【公報種別】特許法第17条の2の規定による補正の掲載  
 【部門区分】第4部門第1区分  
 【発行日】平成18年1月5日(2006.1.5)

【公表番号】特表2002-524673(P2002-524673A)  
 【公表日】平成14年8月6日(2002.8.6)  
 【出願番号】特願2000-569069(P2000-569069)  
 【国際特許分類】

【手続補正書】  
 【提出日】平成17年9月13日(2005.9.13)  
 【手続補正1】  
 【補正対象書類名】明細書  
 【補正対象項目名】特許請求の範囲  
 【補正方法】変更  
 【補正の内容】  
 【特許請求の範囲】

【 図 7 】

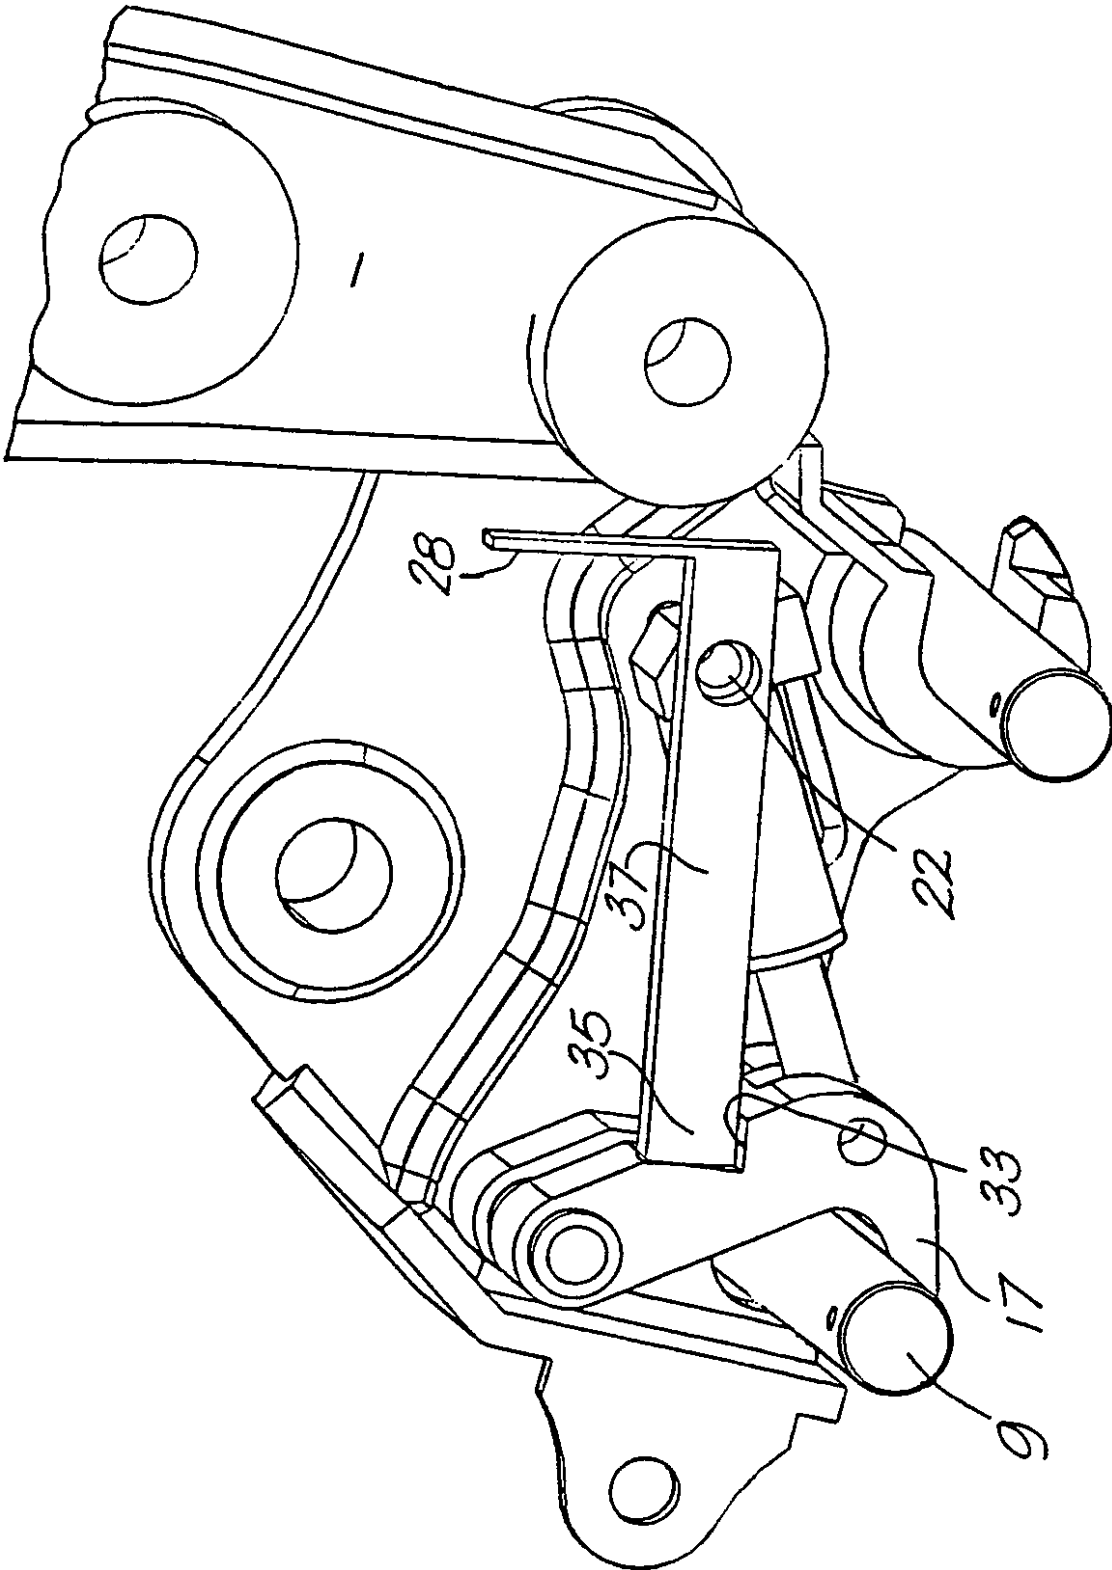
【手続補正12】

【補正対象書類名】図面

【補正対象項目名】図7

【補正方法】変更

【 図 1 2 】

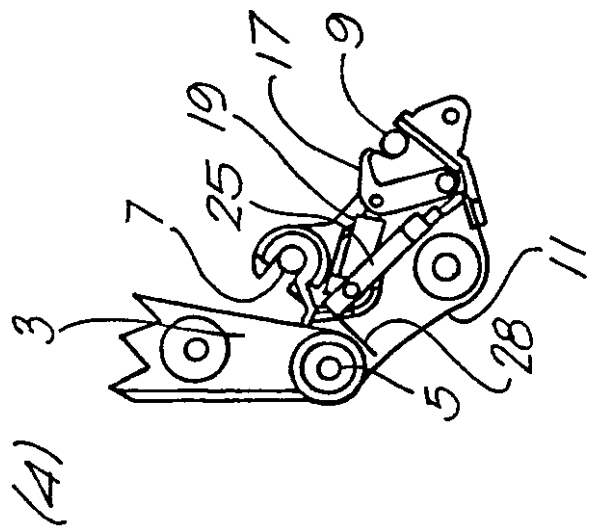
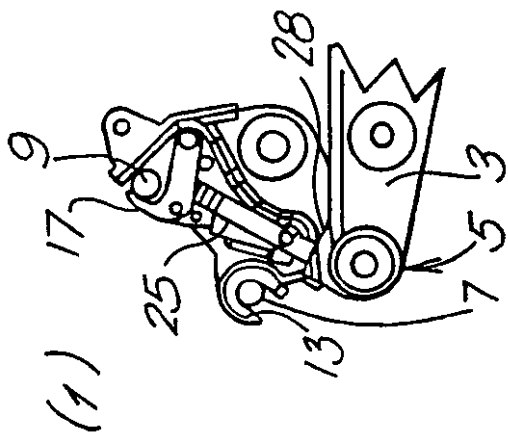
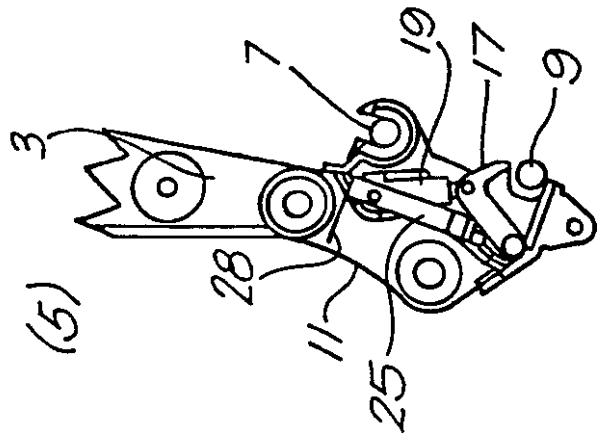
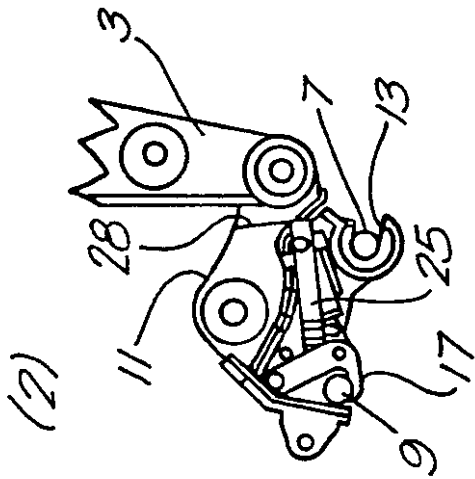
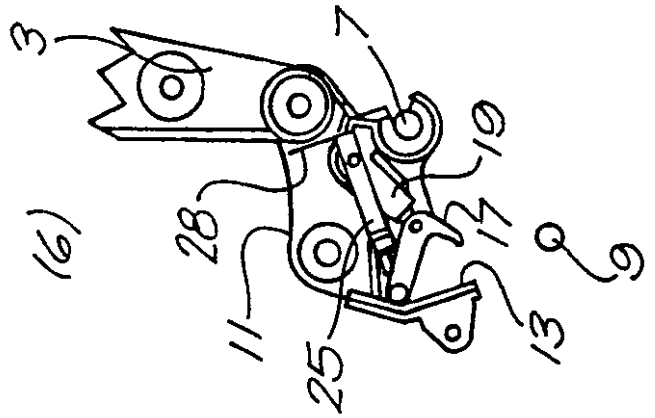
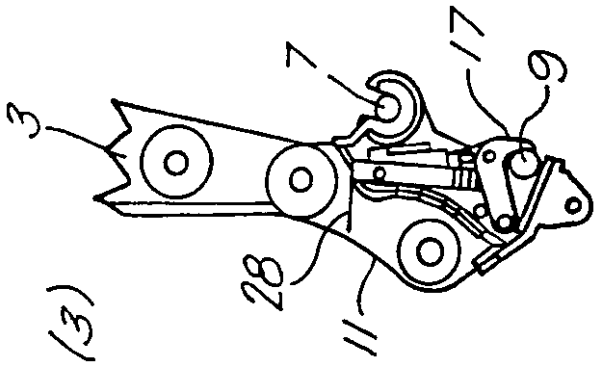
【 手続補正 1 3 】

【 補正対象書類名 】 図面

【 補正対象項目名 】 図 1 2

【 補正方法 】 変更

図 9、図 10 および図 11 に示す構造により、カップラからバケットを外すのは前述し、図 12 の各種の図面に示すような仕方によってのみ可能にされる。図 12 (1) において、バケットのピストンおよびシリンダ装置 4 (この図には示していない) は完全に後退しており、弾性変形可能な板ばね 28 は、ディッパアーム 3 の当接部に対して当接して、ブロックバーがフック 17 に対する位置に保持されるように保証する。図 12 (2) において、バケットのピストンおよびシリンダ装置 4 は部分的に伸長し、ブロックバー 25 が重力によって正しい位置に保持されている。図 12 (3) はバケットのピストンおよびシリンダ装置が更に伸長した後カップラ 11 がとる位置を示し、この位置にあると、ブロックバー 25 は重力によりブロック位置に留まっている。図 12 (4) はバケット(図示せず)が完全に押し入った位置にあるとき、すなわちカップラが反転したときにカップラ

11が取る位置を示す。この位置において、ブロックバー25は重力で開放位置まで旋回し、ピストンおよびシリンダ装置19の作動によってフック17が後退するようにしうる。図12(5)はカップラ11がバケットピン9がカップラから離れて旋回しうるようにする位置まで転動した後のカップラ11を示し、一方図12(6)は次にカップラ11を図12(5)に示す位置に対して時計方向に回転させることによってバケットを取り外しうる態様を示す。
